Spørgsmål til skriftlig besvarelse stillet den 10. oktober 2019 af Karina Rohrberg Jessen om Granskningsrapport - Kulturcenter Kildevæld

- Granskningsmaterialet fra Byggeri Københavns bygherrerådgiver, Moe A/S

Notat

Udsnit af facadedetalje. Vandret snit.

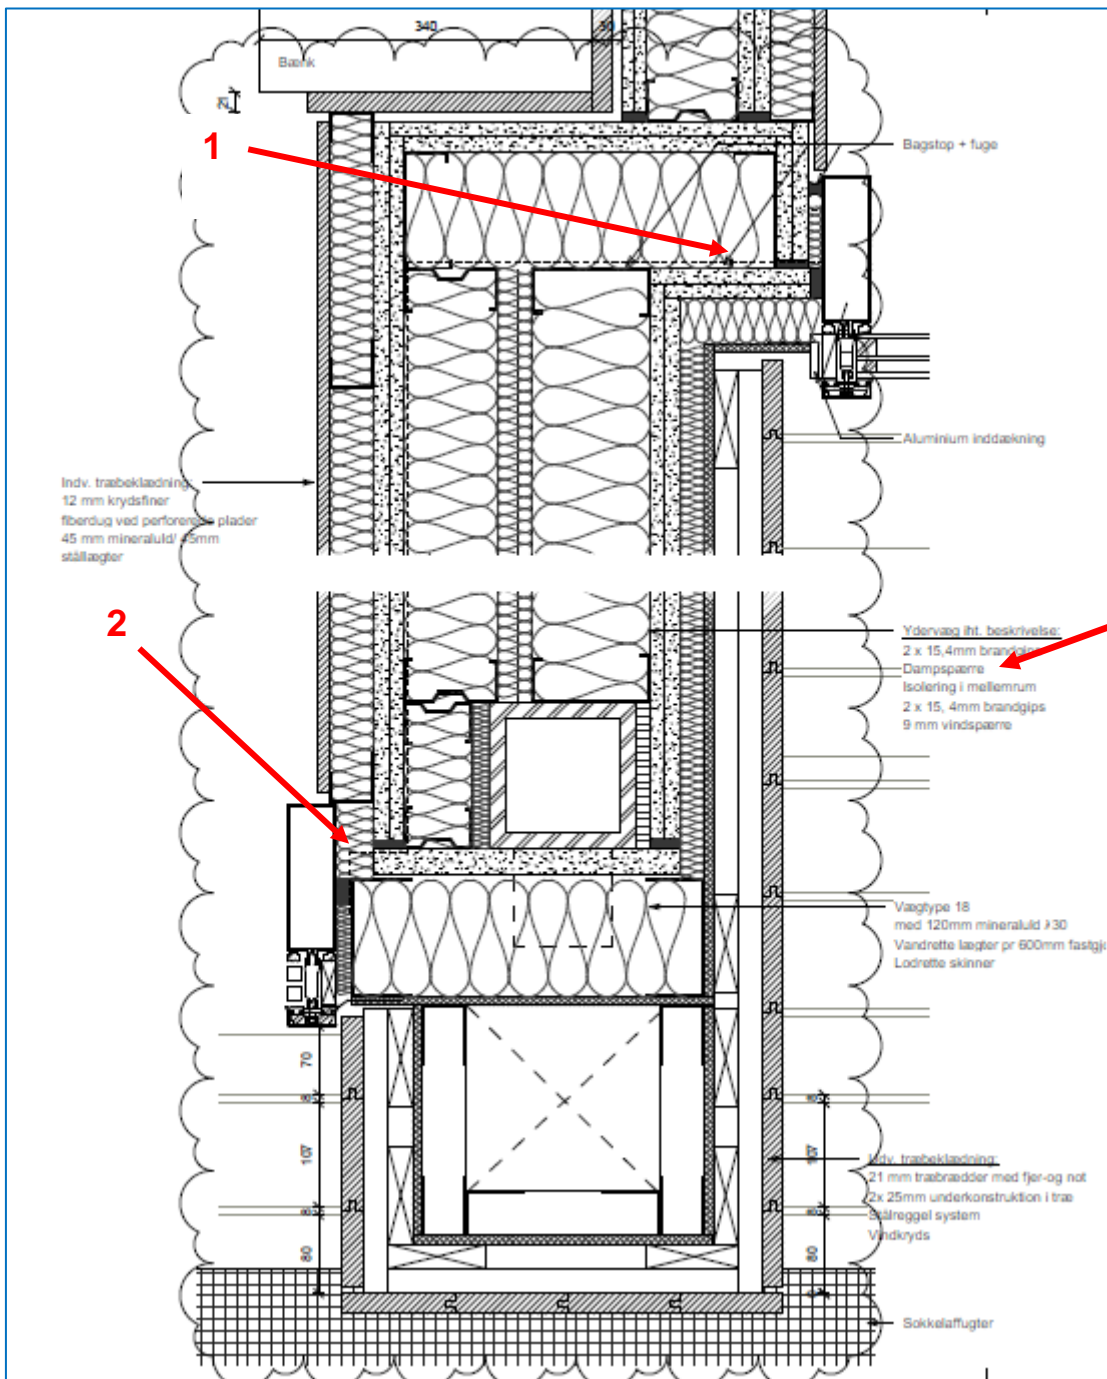
1. Dampspærre ligger meget langt ude i konstruktionen.
2. Dampspærredetalje er ikke vist korrekt/bygbar.
3. Forkert placering af dampspærre på den kolde side af isoleringen.
